RN 147 – Mise à 2x2 voies au nord de Limoges

**Avis de l'autorité environnementale du Conseil Général de l'Environnement et du
Développement-Durable (AE-CGEDD)
délibéré en date du 06 mars 2019**

**Mémoire en réponse de la DREAL Nouvelle-Aquitaine
Maître d'ouvrage déconcentré**

Ce mémoire fait suite aux observations formulées dans l'avis délibéré n° 2018-111 adopté lors de la séance du 6 mars 2019 de l'Autorité Environnementale (formation du Conseil Général de l'Environnement et du Développement-Durable (CGEDD)) sur la mise à 2x2 voies de la RN147 au nord de Limoges et la mise en compatibilité des plans locaux d'urbanisme de Nieul et Couzeix (87).

Extrait carte des variantes comparées au stade des études d'opportunité de phase 2

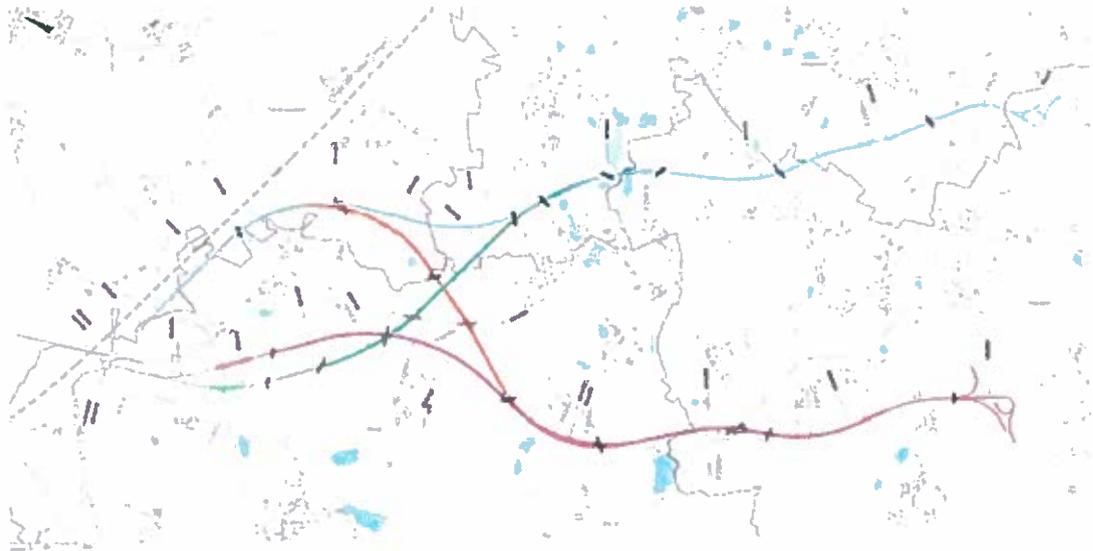
L'Ae souligne que pour l'analyse des variantes une approche plus géographique, qui s'appuierait sur les variantes bleue et magenta situées de part et d'autre de l'actuelle RN147, aurait également pu être plus aisément compréhensible par le public.

L'analyse des variantes proposée dans le dossier permet de comparer 4 tracés différents. Bien que les noms de ces 4 tracés correspondent à la couleur utilisée pour les différencier, l'analyse menée est bien une analyse géographique. En effet, parmi les 4 variantes proposées, on peut distinguer 2 familles de variantes :

- Les variantes Magenta et Orange, qui débutent à hauteur de la RN520 au niveau d'Arthugas, à l'ouest de l'actuel RN 147. Ces variantes sont dites les variantes « ouest » ;
- Les variantes Verte et Bleue, dont le tracé débute au niveau du hameau du Mas Neuf, à l'est de l'actuel RN 147. Ces variantes sont dites les variantes « est ».

Ainsi cette analyse permet de comparer 2 variantes dites « ouest », dont l'une des variantes traverse l'actuelle RN147 (variante Orange) alors que la seconde reste à l'ouest (variante Magenta) et 2 variantes dite « est », dont l'une des variantes traverse l'actuelle RN147 (variante

Verte) alors que la seconde reste à l'est (variante Bleue). Cette analyse, plus complète tout en restant compréhensible pour le plus grand nombre, permet de bien identifier les impacts et contraintes associées à chacun de tracés étudiés.

Extrait carte de localisation des ouvrages de franchissement hydraulique

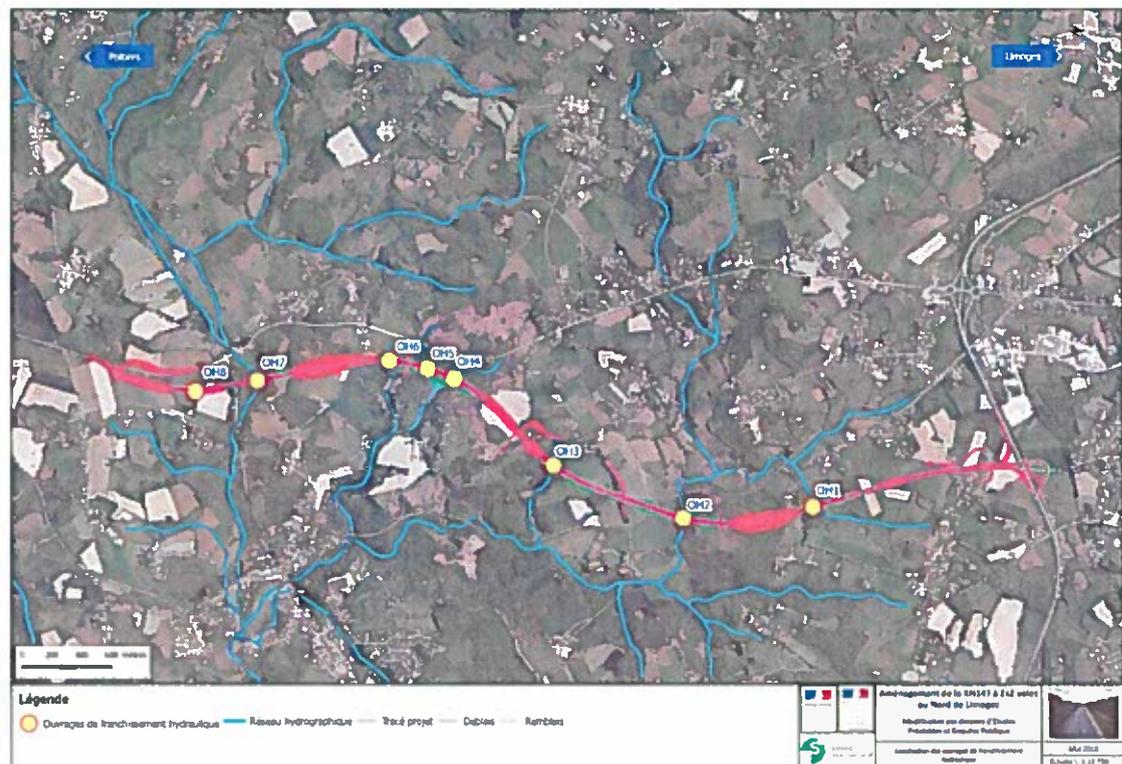
L'Ae recommande de présenter, dans l'état initial de l'étude d'impact, une description de l'ensemble des cours d'eau franchis par le projet, notamment en termes de qualité chimique et écologique des eaux.

Les écoulements existant sont cités dans l'annexe 4 « Rétablissement des écoulements naturels – Chevelu Hydraulique » de l'Étude d'impact de la pièce E.

La carte suivante montre les différents réseaux hydrauliques qui interceptent le projet.

Dans cette annexe, des illustrations en sont données au droit des tronçons interceptés par le projet. Certains des écoulements rétablis sont en fait des écoulements non permanents.

Ainsi les écoulements au niveau des ouvrages hydrauliques OH3, OH6 et OH8 ne sont pas considérés comme des cours d'eau. Les autres écoulements représentés au niveau des ouvrages hydrauliques OH1, OH2 OH4, OH5 et OH7 (La Glane) peuvent être considérés comme des cours d'eau.

Seuls les cours d'eau du ruisseau de la Glane (OH7) et du ruisseau de Frégéfond au lieu-dit la Valette (OH2) en aval de l'étang de Pigéard présentent des données qualité (IBGN, IBD,...). Le ruisseau de la Glane fait l'objet d'une description et en particulier sur sa qualité chimique et écologique à partir notamment des données disponibles par le syndicat d'aménagement du bassin de la Vienne (cf. partie 4.2.4.3.1 de l'étude d'impact). Pour les données du cours d'eau situé au

lieu-dit la Valette, la station de suivi en aval relève une qualité moyenne concernant l'indice IBG-DCE et d'une bonne qualité pour l'indice IBD.

Le dossier d'étude d'impact a ainsi été complété avec une description des différents écoulements concernés par le projet. Ces compléments sont situés au paragraphe 4.2.4.3 de la pièce E- Étude d'impact.

Extrait carte Habitats naturels et semi-naturels zones humides

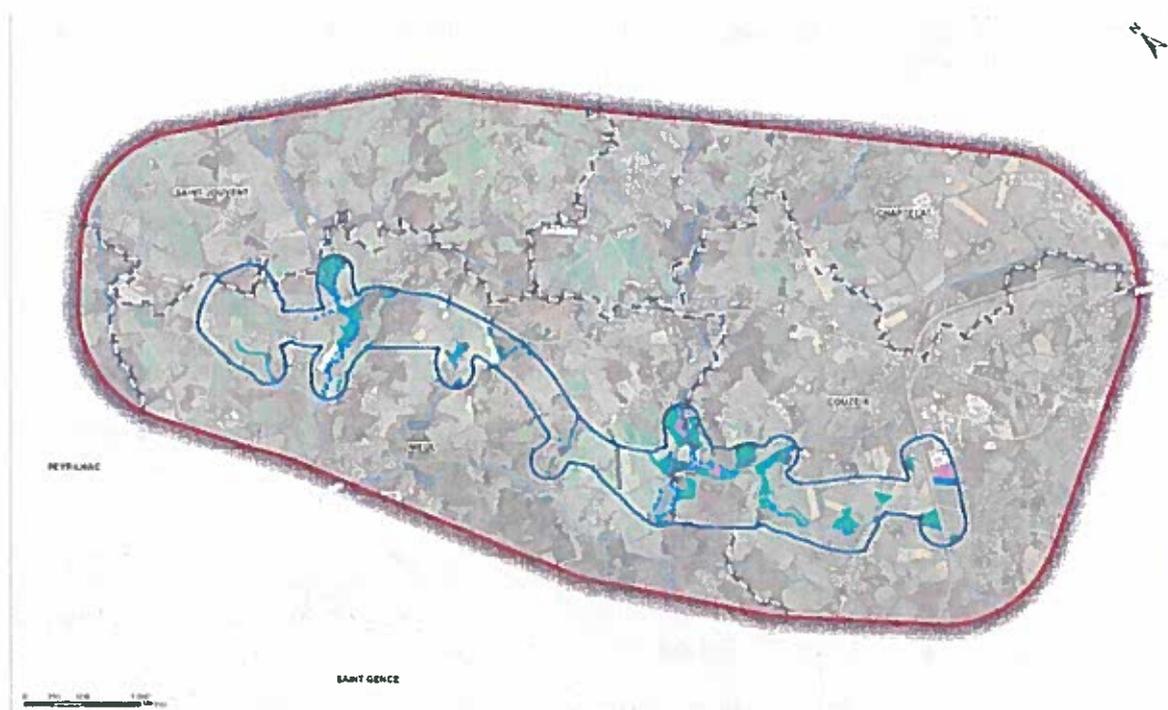
L'Ae recommande d'identifier et de caractériser précisément, dès le stade de l'enquête publique, les surfaces de zones humides au sein de la zone d'étude, conformément aux dispositions de la note du ministère en charge de l'environnement du 26 juin 2017.

Au stade des études préalables à l'enquête d'utilité publique, le dossier d'étude d'impact a été construit à partir des connaissances acquises pour ce niveau d'études et dans le but de pouvoir justifier de l'utilité publique du projet. Au stade de conception détaillée, des études complémentaires sur la thématique des zones humides seront réalisées afin d'identifier précisément les caractéristiques et le fonctionnement de celles-ci. Le résultat de ces compléments d'études seront décrits dans le dossier « loi sur l'eau » du dossier d'autorisation environnementale unique qui précisera également les impacts et mesures sur le volet eau.

La méthode utilisée dans le dossier pour caractériser les zones humides est basée sur le critère phytosociologique (identification des habitats naturels). À l'exception des zones cultivées pour lesquelles le seul critère pédologique devrait être considéré, la méthode employée maximise la délimitation des surfaces de zones humides par rapport aux critères floristiques et pédologiques.

La carte présente dans l'atlas cartographique de la pièce E0 permet de localiser les habitats caractéristiques des zones humides que l'on rencontre majoritairement dans la vallée de la Glane et dans les vallons de ses affluents.

Les emprises (permanentes et temporaires) du projet sur les habitats humides sont évaluées à environ 7,81 ha en surface.
